**Avis délibéré de la mission régionale
d'autorité environnementale
Hauts-de-France
sur le projet de parc éolien d'Epagny
sur la commune d'Epagny (02)
Étude d'impact v2 du 30 août 2024**

n°MRAe 2024-8283

La mission régionale d'autorité environnementale (MRAe) Hauts-de-France s'est réunie le 22 novembre 2024 en webconférence. L'ordre du jour comportait, notamment, l'avis portant sur le projet de parc éolien d'Epagny à Epagny, dans le département de l'Aisne.

Carte d'implantation des projets éoliens autour du projet (obsolète) et du périmètre de la zone d'implantation potentielle (page 340 de l'étude d'impact)

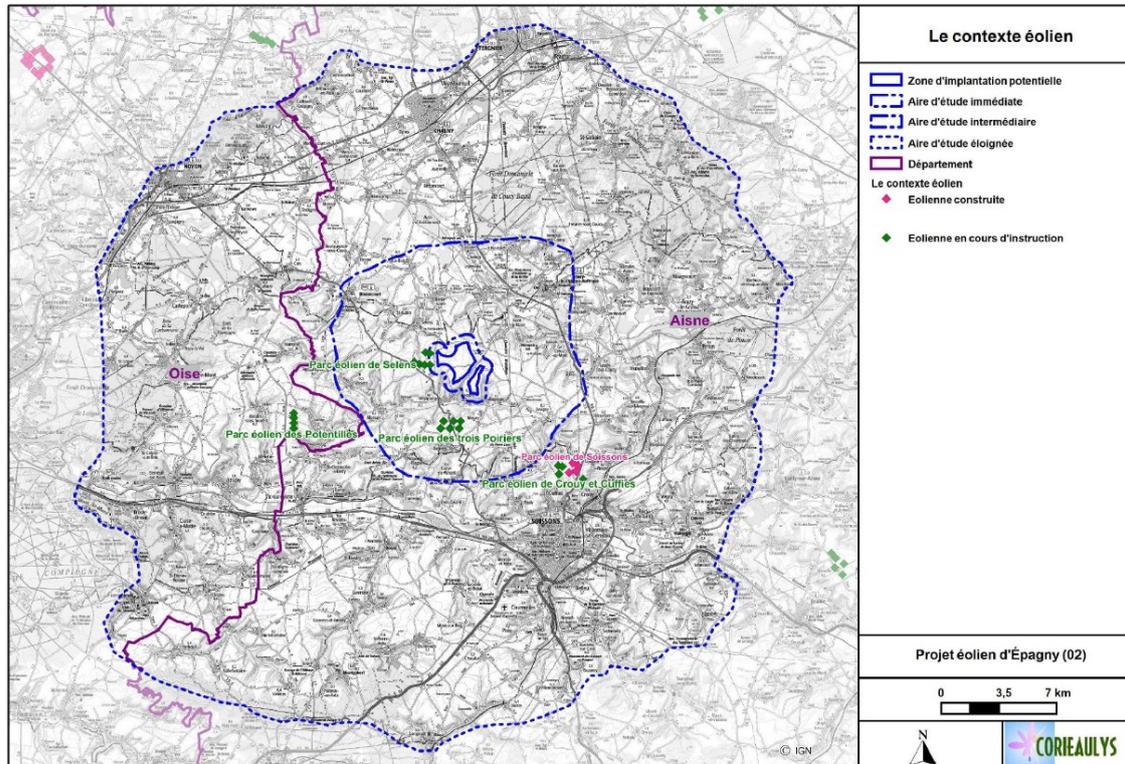
Ces informations sont pour partie obsolètes dès lors que certains des parcs susmentionnés ont fait l'objet de refus, c'est par exemple le cas :

- x du parc éolien de Selens Vezaponin, sur les communes de Selens et Vezaponin, dont l'éolienne la plus proche se trouvait à 1,2 kilomètre à l'ouest du projet d'Epagny. Ce projet a été refusé en 2023² avec pour motif des inconvénients pour les paysages et pour la conservation des sites et des monuments classés, notamment vis-à-vis du château de Coucy ;
- x du parc éolien des potentilles, sur la commune de Autrêches, à 9,2 kilomètres du projet. Ce projet a été refusé en 2023³ pour des motifs d'atteinte à la protection de la nature, de l'environnement et des paysages, ainsi qu'à la conservation des sites et des monuments.

L'étude d'impact datant de juillet 2022, d'autres parcs sont en cours d'instruction et pourront s'ajouter au contexte éolien actuel, notamment le projet de parc de six éoliennes à Leully-sous-Coucy, à 6,8 kilomètres à l'est du projet d'Epagny.

L'autorité environnementale recommande d'actualiser l'étude d'impact en identifiant l'ensemble des éoliennes autorisées et des projets connus dans l'environnement du parc d'Épagny et d'analyser les effets cumulés.

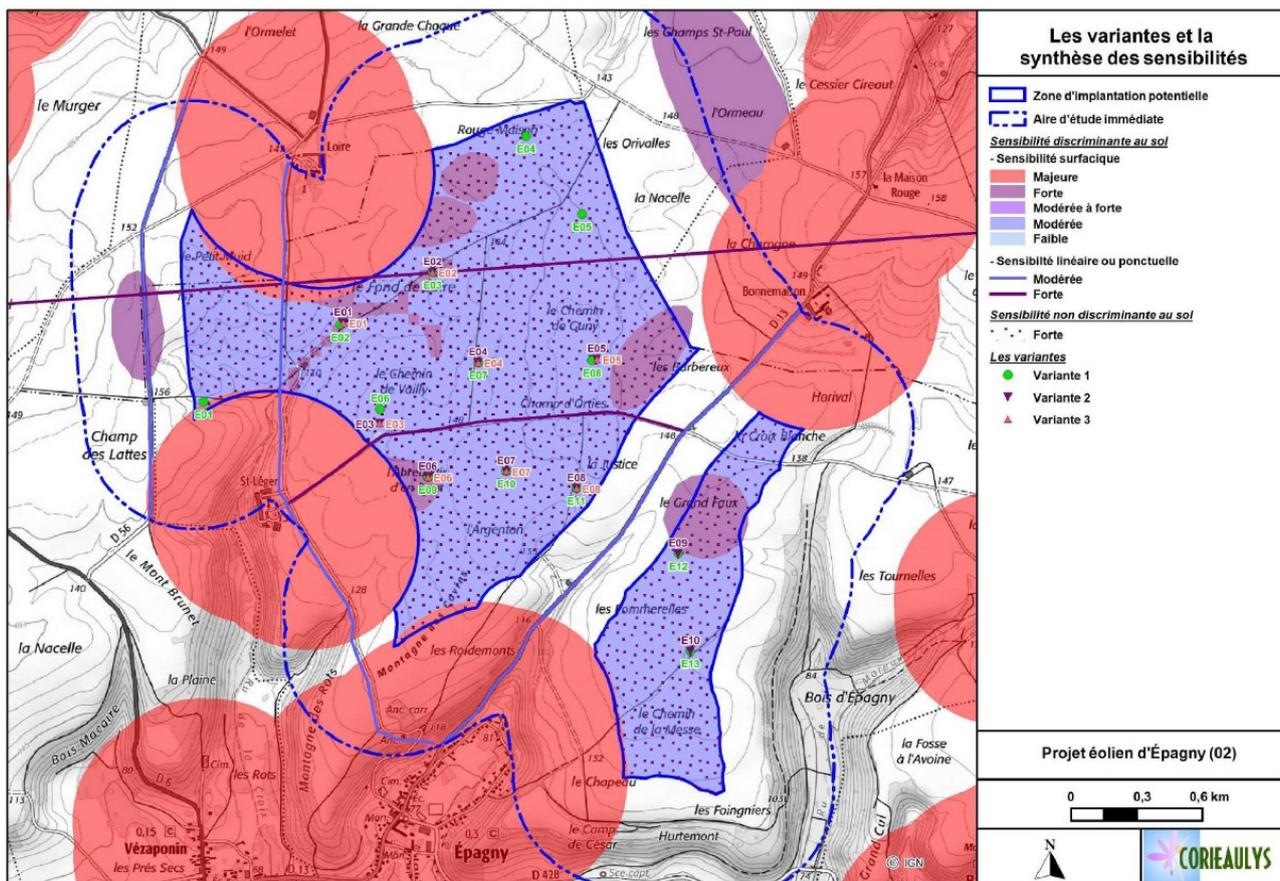
Il n'est pas précisé les critères de la zone d'implantation potentielle.

L'autorité environnementale recommande de justifier le choix de la ZIP et de fournir les critères de définition de la zone d'implantation prioritaire, la source des critères techniques et réglementaires et une carte illustrative.
